OGGETTO: **Osservazioni** ai sensi dell'art. 24 comma 3 del D.Lgs.152/2006 entro il termine di 30 (giorni) dall'Avviso Pubblico Prot. (Comune di Leverano) n. 0016399 del 13/09/2023 09:45
Progetto per la realizzazione di un impianto eolico denominato "Leverano", costituito da 6 aerogeneratori di potenza nominale di 7,2 MW, per una potenza complessiva d'impianto pari a 43,2 MW, da realizzarsi nei comuni di Veglie (LE) e Leverano (LE), con opere di connessione alla RTN ricadenti anche nei comuni di Copertino (LE) e Nardò (LE) (cod. MYTERNA n. 202200319).

Codice procedura (ID_VIP/ID_MATTM) 10143

Procedura: Valutazione di Impatto Ambientale (PNIEC – PNRR)

Figura 1. Mappatura delle aree idonee, compatibili e sensibili (Scenario 4.4.1. Parte 3 – PPTR).

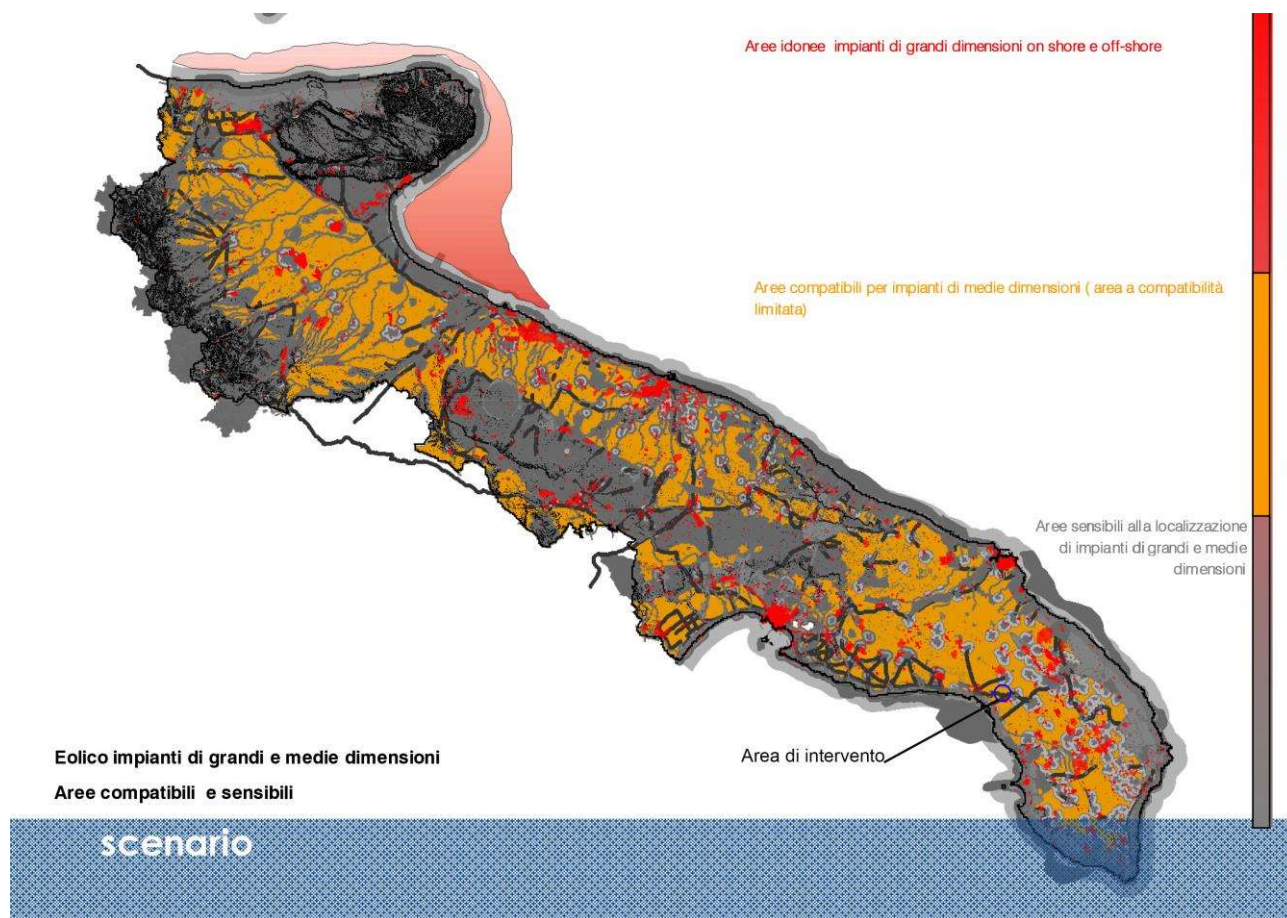
Osservando la Figura 1, emerge che l'area in oggetto (cerchiata in blu) è compatibile con i soli impianti di medie dimensioni (area a compatibilità limitata), cioè quelli con aerogeneratori di potenza compresa tra i 50 kW e 1 MW. Il progetto in esame, essendo caratterizzato da impianti di grossa taglia (aerogeneratori con potenza di 7,2 MW) è pertanto incompatibile con l'area di intervento.
